Projet d'ouverture de gravières sur les communes de Montaut et Saverdun (09)

Avis Technique

BRGM/RC/JR/197-2007

Mai 2007

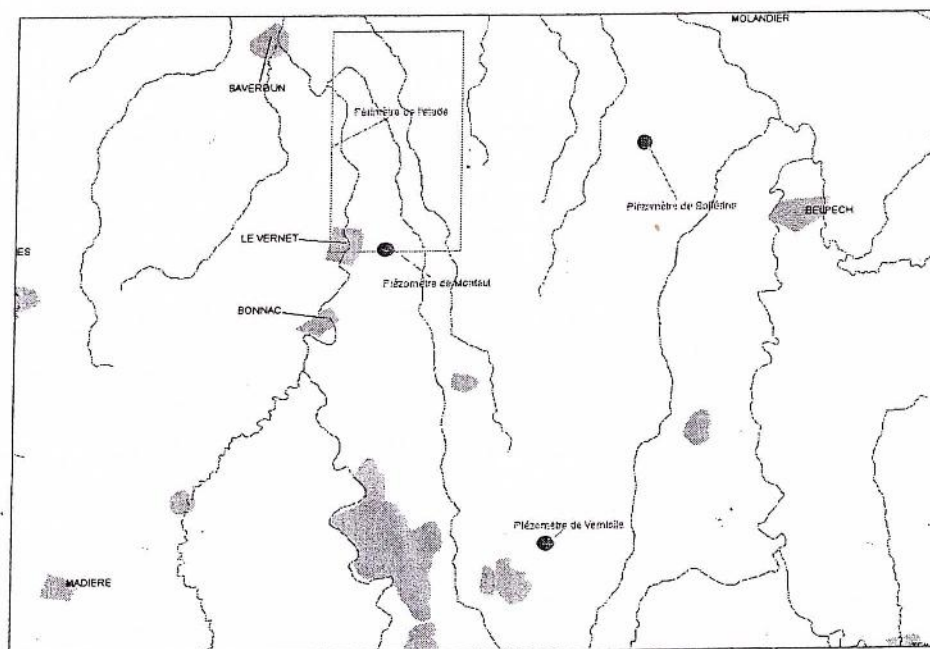
Si le rapport d'Hydroexpert ne souffre pas de remarques particulières puisque bien mené, il est loin d'exploiter l'ensemble des données disponibles concernant l'hydrogéologie de la plaine de l'Ariège. Nous pensons plus particulièrement aux données existantes ou à calculer des situations extrêmes probables de la nappe alluviale. C'est dans ces situations extrêmes que la simulation de la modification des pentes de la nappe en des niveaux d'eau dans les plans d'eau futurs finaux trouve tout son intérêt.

Cela n'est pas décélable dans le rapport Hydroexpert et nécessite d'être réalisé.

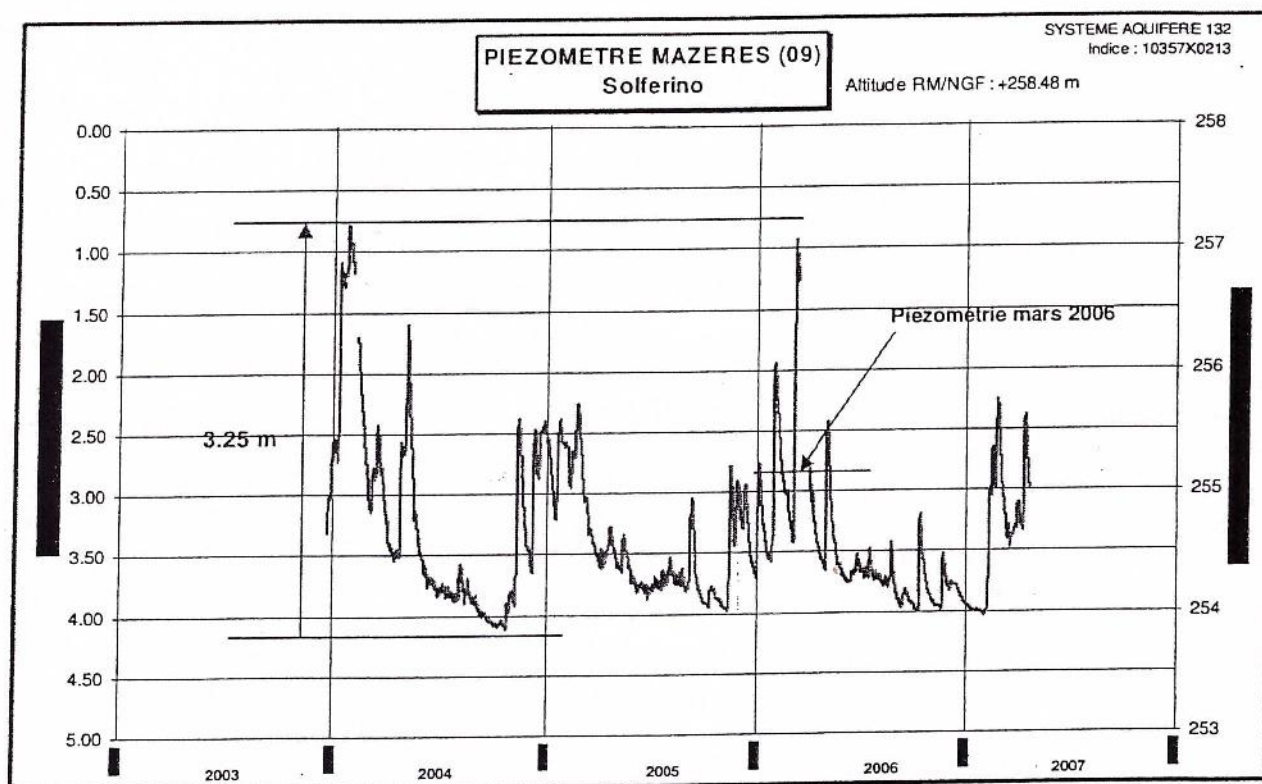
Il conviendrait de corréler les fluctuations piézométriques (des 2 piézomètres présentant 10 années de mesures) aux hauteurs pluviométriques enregistrées dans le même espace temps et

d'appliquer la fonction de transfert calculée à un historique de hauteurs de pluie du poste météorologique le plus proche enregistrées depuis les cinquante dernières années. Obtenant un historique calculé piézométrique sur 50 ans, on pourrait repérer les niveaux extrêmes et les périodes correspondantes.

Cette même opération pourrait être réalisée sur un ou plusieurs piézomètres spécifiques au périmètre de l'étude afin de calculer les fluctuations extrêmes de la piézométrie sur le périmètre de l'étude.

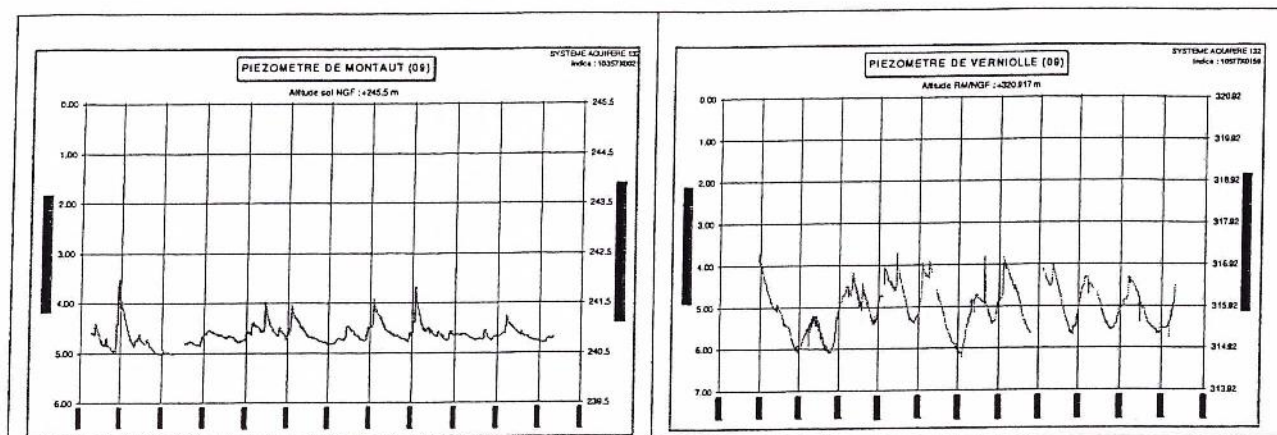
Ainsi, au final, il conviendrait de calculer l'impact sur la piézométrie en considérant qu'aux positions extrêmes piézométriques (plus hautes eaux et plus basses eaux piézométriques), serait appliquée la même configuration piézométrique que celle de mars 2006.

Sur la base des résultats obtenus de nouvelles conclusions pourront être tirées et, le cas échéant, des solutions de compensation proposées.
